# 巫山县三溪两坪195MW农（林）光互 补光伏发电项目 减排量核证报告

（第二监测期：2021年08月01日～2022年12月31日）

核证机构：中国船级社质量认证有限公司

图1 监测计量图

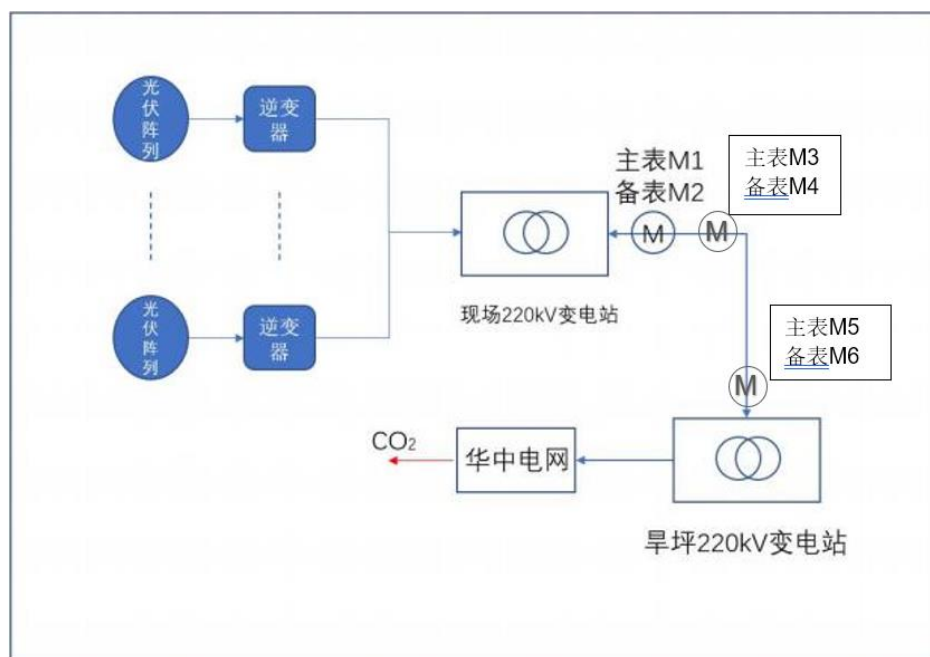
监测计划和监测报告中的描述不一致；提出了**不符合2**：经现场核查，发现本项目的下网电量监测电表与项目设计文件中监测计划不一致，下网电量监测数据与运行日志中下网电量数据不一致，电网公司每月结算上网电量与下网电量的电表不一致。

CCSC核证组进一步审阅了电表的校准检测报告以及出具检测报告单位的计量授权证书,确认该项目M1和M2两块电表按照国家相关标准进行安装和检定,但是没有提供第三方检验单位覆盖本监测期的检定资质,M3和M4两块电表检定时间没有覆盖本监测期,监测计量设备的详细校准情况见本报告3.5部分。

CCSC核证组通过现场访问以及与项目业主相关负责人的访谈，确认本项目从220kV电网的下网电量通过两块安装于项目发电场220kV升压站两早线251#进线侧精度为0.2S的双向电能表（图1、主表M3、备表M4）连续监测，与已备案监测计划不一致，并且主表M3、备表M4监测的下网电量每日抄表数据没有记录在《光伏电站运行日报表》。电表在本监测期内运行正常，没有出现异常情况。如**进一步行动2**中的要求，项目业主应指定技术人员每日阅读和记录电表（图1、主表M3、备表M4）的读数并记录在《光伏电站运行日报表》，通过查看08版监测报告，核证组对修改后的下网电量数值与电网公司出具的《下网电量结算单》中的数值进行交叉核对，取两者中的较大值，并经过保守计算作为减排量计算依据。核证组确认该项目参数的监测符合相关要求。

根据《温室气体自愿减排项目审定与核证指南》第五条第（二）款第5点，核证组认为本项目存在监测计划上的变更，因此不符合2转为**进一步行动2**：项目业主方应当申请变更本项目设计文件的监测计划，变更下网电量监测和电网结算电表为主表M3、备表M4的描述，变更电网结算上网电量电表为主表M5、备表M6的描述，并将主表M3、

备表M4监测的下网电量数据与运行日志中下网电量数据同步。
